Zienswijze ontwerpbestemmingsplan Plesmanlaan 100 gecoördineerd.

Z/23/3558247

Met deze brief dienen wij een zienswijze in tegen het ontwerpbestemmingsplan Plesmanlaan 100 met bijbehorende ontwerp omgevingsvergunning.

Afbeelding 10: bouwhoogte loopt geleidelijk op. Laag bij de woonbuurt en hoger naar de Plesmanlaan en Haagse Schouwweg

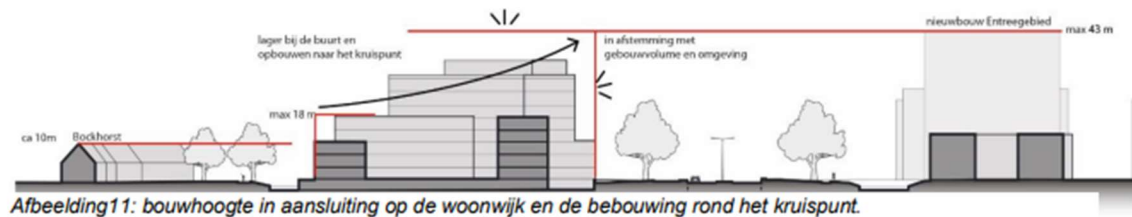
Dit is echter 1 bouwlaag meer dan in de voorwaarde uit artikel 5.2 van de NvU is geregeld.

Hierin is namelijk als voorwaarde opgenomen, dat er aan de Van Ravelingenstraat een hoogte van maximaal 18 meter met 5 bouwlagen gebouwd mag worden.

Wij zijn van mening, dat met deze 6^e bouwlaag niet aan de voorwaarde uit de NvU is voldaan.

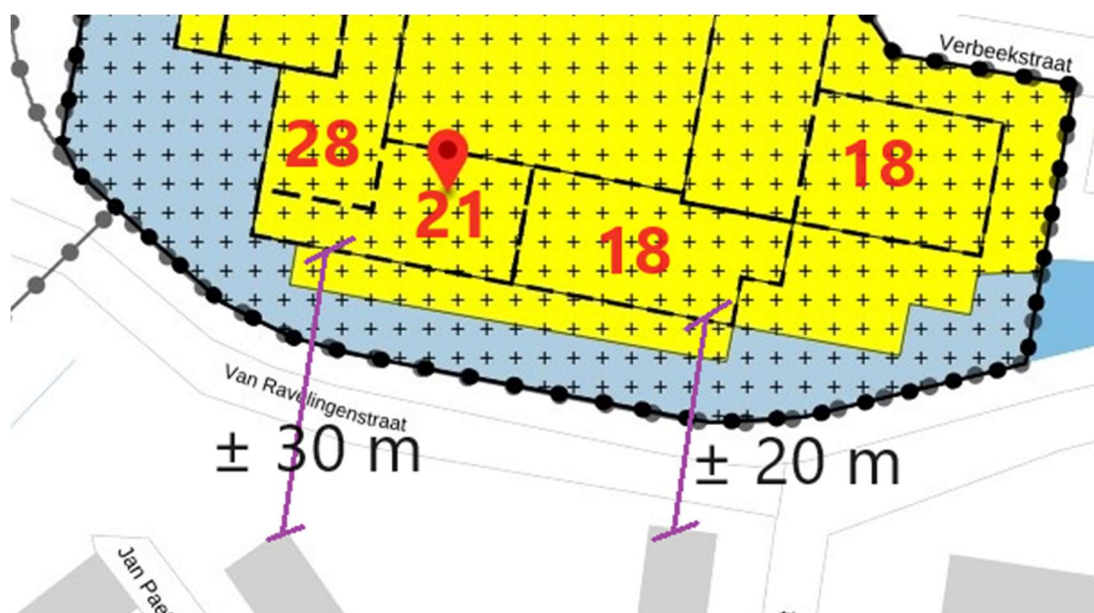
Hieronder hebben wij de verbeelding van het geldende bestemmingsplan 'Morskwartier' en het ontwerpbestemmingsplan 'Plesmanlaan 100' ter vergelijking qua hoogte met elkaar vergeleken. Duidelijk is dat er substantiële toename is van bouwmassa's van de verschillende onderdelen van het gebouw.

Tegen het vergroten van het bouwvolume met extra bouwlagen en met name aan de zijde van de Bockhorst hebben wij grote bezwaren.

Foto 1 (vanuit Van Ravelingenstraat)

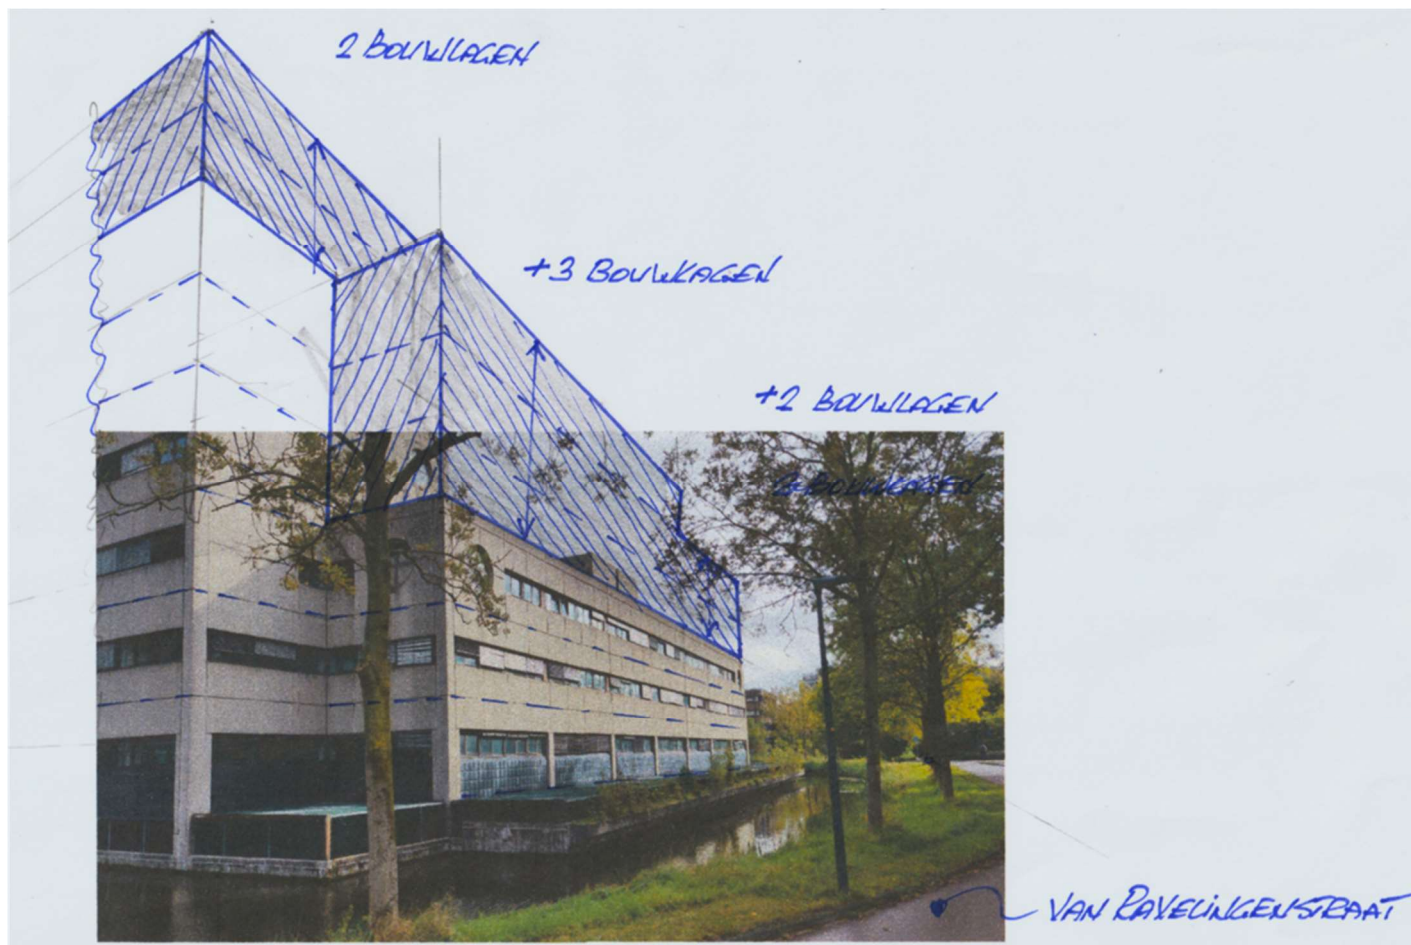
Het deel van het pand aan de zijde van de Van Ravelingenstraat (en Bockhorst), waar wij vanuit onze woning op kijken, wordt deels verhoogd van 3 naar 5 bouwlagen ($\pm 16,75$ meter) en voor een groter deel zelfs van 3 naar 6 bouwlagen (± 20 meter). Dit is in totaal bijna een verdubbeling van de huidige bouwmassa (zie ook uitsnede van de geveltekening op pagina 12 van deze zienswijze)

Op deze en de volgende pagina hebben wij op een aantal foto's van het bestaande pand Plesmanlaan 100 de extra bouwlagen ingetekend. Het gaat hierbij om de zijde van het pand, dat gericht is naar de Bockhorst en de Van Ravelingenstraat. Aan de hand hiervan willen wij het voor ons ongewenst impact het pand met de extra bouwlagen visueel duidelijk maken. De uitstekende balkons aan de gevel van de betreffende zijn hierbij niet ingetekend. Deze balkons zorgen ervoor, dat het pand naast de extra massa ook dichter bij de woningen wordt gesitueerd.

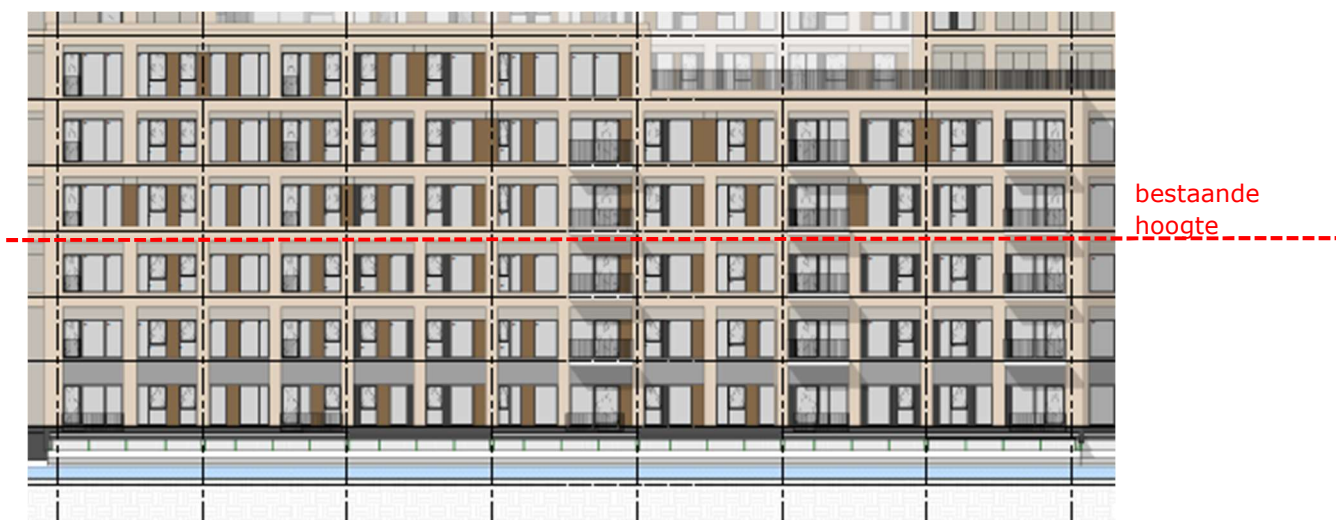
Wij dienen een zienswijze in tegen het totale oppervlak van ruim 600 m² aan horecagelegenheid. De oppervlakte van de horeca inclusief het steigerterras mag maximaal 400 m² bedragen met beduidend minder bezoekers om zo te voldoen aan de NvU.

Daarnaast verzoeken wij u de openingstijden in de planregels te vervroegen naar 18:00 uur (daghoreca).
